**AUDITORÍA TÉCNICA A LOS RUBROS DEL CONTRATO NO. 2023-0038-
CCM-AJ PARA LA REMODELACIÓN DE LA FACHADA Y SALONES DEL
CIRCULO MILITAR, SUCURSAL GUAYAQUIL**

Quito, 7 de abril de 2025

INFORME DE AUDITORÍA TÉCNICA A LOS RUBROS DEL CONTRATO NO. 2023-0038-CCM-AJ PARA LA REMODELACIÓN DE LA FACHADA Y SALONES DEL CÍRCULO MILITAR, SUCURSAL GUAYAQUIL

Cuarto frío de cocina salón Zen Fuente: Fotos del Soporte A24 de la planilla	Sala de Billar Fuente: Fotos del Soporte A24 de la planilla

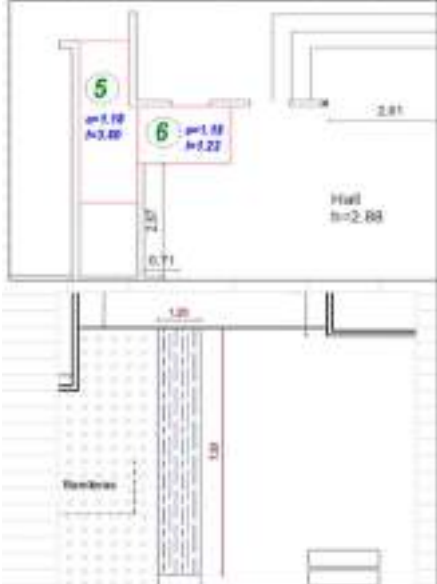
Se verifica que se realizó trabajo de pegado de porcelanato como mantenimiento en espacios como bodegas con otro material que se desconoce de donde salió.

Plano de planilla A41 Fuente: Fotos del Soporte A41 de la planilla	Pared posterior del salón Principal

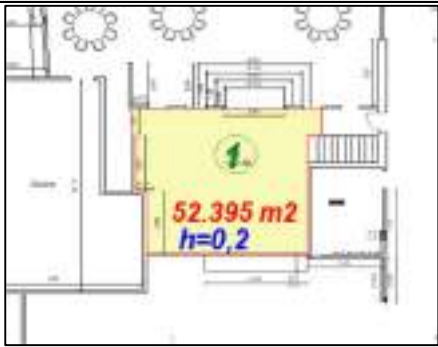
- Se puede verificar solo con los anexos los trabajos realizados, pero no se tiene registro fotográfico del antes y durante el proceso de demolición ni planos originales donde cotejar, considero que se realizó el trabajo con responsabilidad al fiscalizador por los volúmenes, ya que no se puede verificar los volúmenes indicados en sitio.

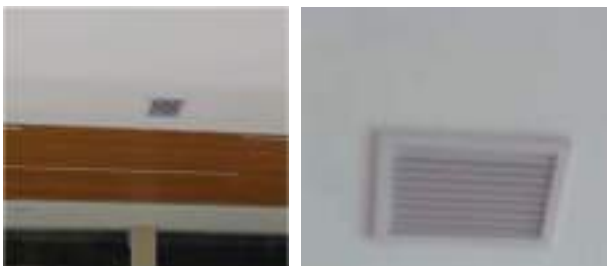
- Este rubro no es cuantificable ni verificable ya que es trabajo previo y no hay fotografías que respalden las perforaciones con el trabajo ejecutado.
- En planilla # 4 se marca 16 perforaciones de 1.00 m2 aprox. como máximo de perforación con un valor "U" unitario de \$ 39.32 y en el rubro 142 (colocación de cielo raso con gypsum) está en "m2" metros cuadrados con un valor \$ 17.63
